PRODUKT	AVD.	GRUPP
P	2	21
BETR.		NR
Ventilsäten, inlopp B17, B19, B21, B23		28
		DATUM
		Okt. 79

Service meddelande

Detta meddelande ändrar följande:

Fräsning/brotschning av ventilsäten inloppsventil

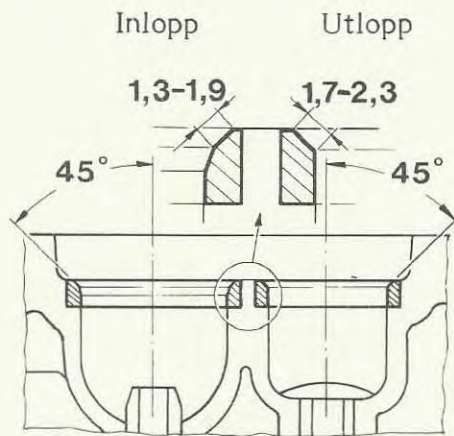
Bredden på ventilsätenas anliggningsyta har ändrats.

Bredden ska nu vara 1,3-1,9 mm (tidigare 1,7-2,3 mm).
